**DICOMAR-028-2024**

INFORME TÉCNICO DICOMAR N° 001-2024

Evaluación de la Primera Información Aclaratoria del Estudio de Impacto Ambiental

“NIVELACIÓN DE TERRENO Y CONSTRUCCIÓN DE INFRAESTRUCTURA PARA PROYECTO FUTURO”

Imagen No.2 Se observa la franja de protección de la quebrada El Pueblo, no se observa franja de protección del humedal costero en contra de lo señalado en el RESUELTO ARAP No. 01 de 29 de enero de 2008.

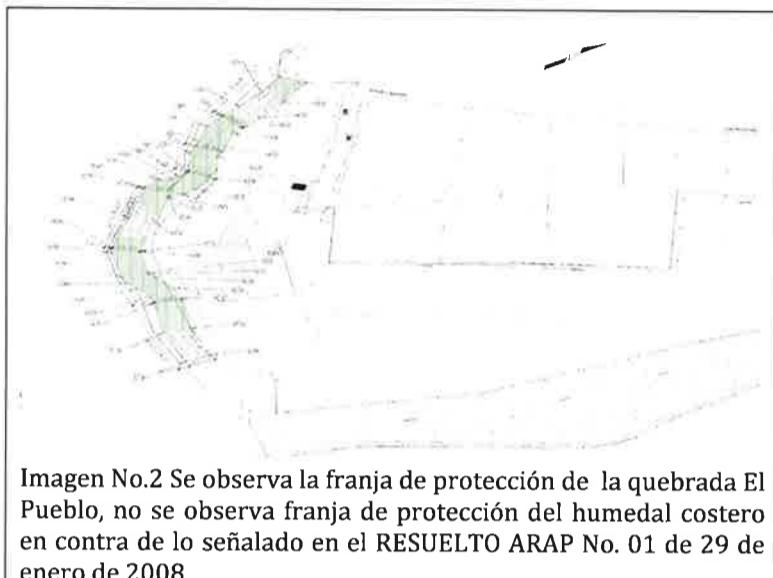
El Anexo P presenta el área de protección de la quebrada El Pueblo

g) Se presenta en los Anexos el plano de área de protección del proyecto, en cumplimiento de la Ley 1 de 3 de febrero de 1994 (Ley Forestal). Se presenta a continuación las coordenadas y superficie del área de protección del proyecto.
